BOHRER

BD230E----A

TYPE 1

R10252

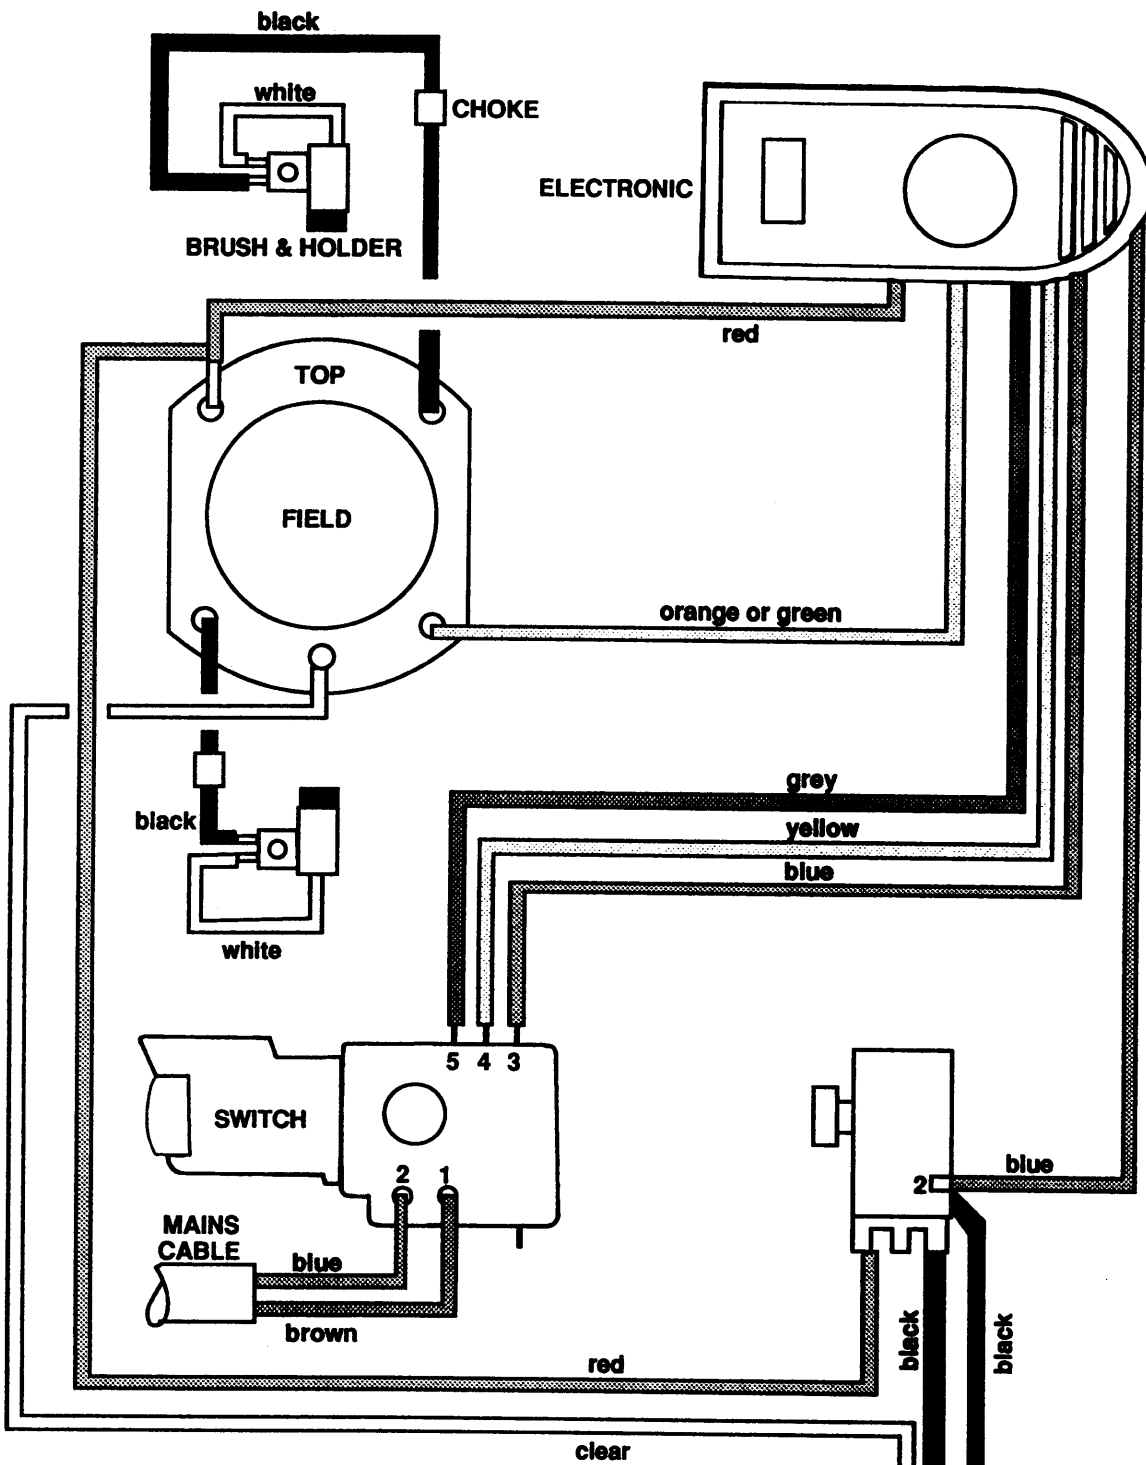
Electronic controller change: Ä ltere Typen werden anhand der vorhandenen Ö se an der schwarzen Leitung gekennzeichnet. Neuere Versionen sind mit einem Stift ausgestattet.

Beim Auswechseln von Teil 18 bei ä lteren Typen wird Teil 55 ben ö tigt, um die schwarzen Leitungen an dem B ü rstenhalter anzubringen.
